No.	高浜 1－共通－ 3 rev.1	事象：共通
質 問	<p>(別冊-共通)</p> <p>既に認可された冷温停止状態が維持されることを前提とした評価の技術評価書において高経年化対策上着目すべき経年劣化事象(○事象)と抽出された劣化事象が、本劣化状況評価書において高経年化対策上着目すべき事象ではない事象の△事象(日常劣化管理事象)及び▲事象(日常劣化管理事象以外)として抽出されている事象については整理し、抽出結果が変更となった理由を合わせて提示すること。</p>	
回 答	<p>当社は、運転監視、巡視点検、定期的な検査および点検により設備の健全性を確認し、経年劣化等の兆候が認められた場合には詳細な調査および評価を行い、補修、取替等の保全を実施している。具体的には、「原子力発電所の保守管理規程（JEAC4209-2007）」に基づき、社内標準類を策定し、保守管理を実施している。</p> <p>また、より一層の安全性、信頼性を確保するため、現行の保全活動のレベルを向上することが重要であるとの観点から、改善活動として、保全データの推移および経年劣化の長期的な傾向監視の実績、高経年化技術評価や定期安全レビュー結果、他プラントのトラブルおよび経年劣化傾向に係るデータ等に基づいて保全の有効性評価を実施するとともに、その結果と保守管理目標の達成度から定期的に保守管理の有効性評価を実施し、保守管理が有効に機能していることを確認するとともに、継続的な改善に取り組んでいる。</p> <p>それらの実績を踏まえ、本評価書について、これまで高経年化対策上着目すべき経年劣化事象(○事象)と抽出していた経年劣化事象に対し、「想定した劣化傾向と実際の劣化傾向の乖離が考えがたい経年劣化事象であって、想定した劣化傾向等に基づき適切な保全活動を行っているもの(△：日常劣化管理事象)」または「現在までの運転経験や使用条件から得られた材料試験データとの比較等により、今後も経年劣化の進展が考えられない、または進展傾向が極めて小さいと考えられる経年劣化事象(▲：日常劣化管理事象以外)」という視点から再整理を行なったため冷温停止を前提とした評価から変更したものである。</p> <p>具体的には、冷温停止状態を前提とした評価において、健全性評価を行った結果として、「発生の可能性はない」と判断した経年劣化事象については、▲事象として整理し、それ以外の経年劣化事象については、現状保全が点検手法として適切であると判断した場合に△事象として整理している。これらの整理の考え方を添付 1 に、その具体例を添付 2 に示す。</p>

加圧器サージライン用管台のき裂安定性評価結果

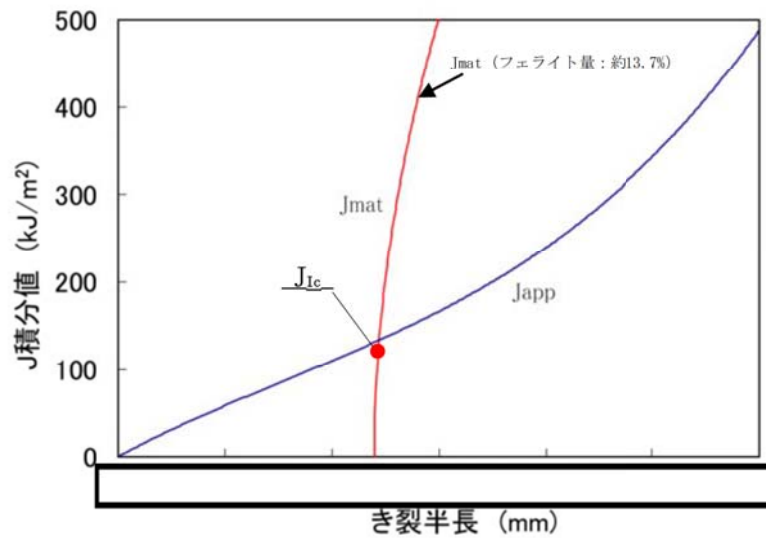
重大事故等時の加圧器サージライン用管台におけるき裂安定性評価結果を下図に示す。

重大事故等時においても、き裂進展抵抗がき裂進展力を上回ること、およびき裂進展抵抗とき裂進展力の交点で、き裂進展抵抗の傾きがき裂進展力の傾きを上回っていることから、配管は不安定破壊することなく、重大事故等時のプラント条件を考慮しても健全であることが判断できる。
